SERVICE INFO – INA 0084

Korjaussarjan 535 0186 10 vaihtovälit

| Malli: | Phaeton, Touareg, Multivan T5, Transporter T5 |

Kuva 1: Laturin vapaapyörä joustavalla liitosholkilla ja lieriöhammaspyörävedolla

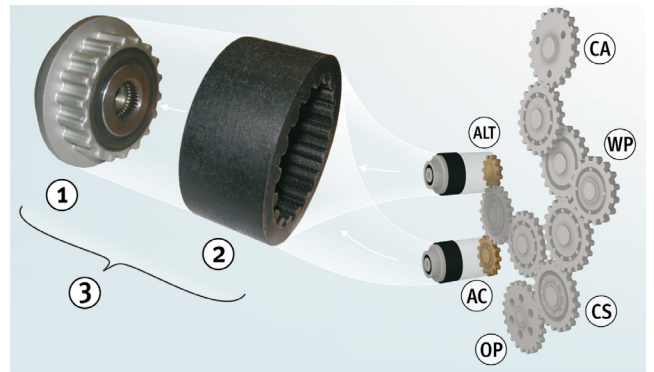
| OE Nrot: | Laturin vapaapyörä (1) 070 903 201 E Joustava liitosholkki (2) 070 903 327 C (korvattu) 070 903 327 D (uusi) |

Ajoneuvon valmistajan huolto-ohjeissa on laturin vapaapyörälle 535 0118 10 (1 - kuva 1) ja liitinholkille 535 0185 10* (2 - kuva 1) esitetty myös vaihtoväli, jonka pituus riippuu siitä, onko ajoneuvo varustettu hiukkassuodattimella. Autojen, joissa ei ole hiukkassuodatinta, tapauksessa vaihtoväli on 150 000 kilometriä ja hiukkassuodattimella varustetuissa autoissa 180 000 kilometriä.

Vaihdettaessa liitinholkki on ajoneuvon valmistajan mukaan vaihdettava aina myös laturin vapaapyörä!
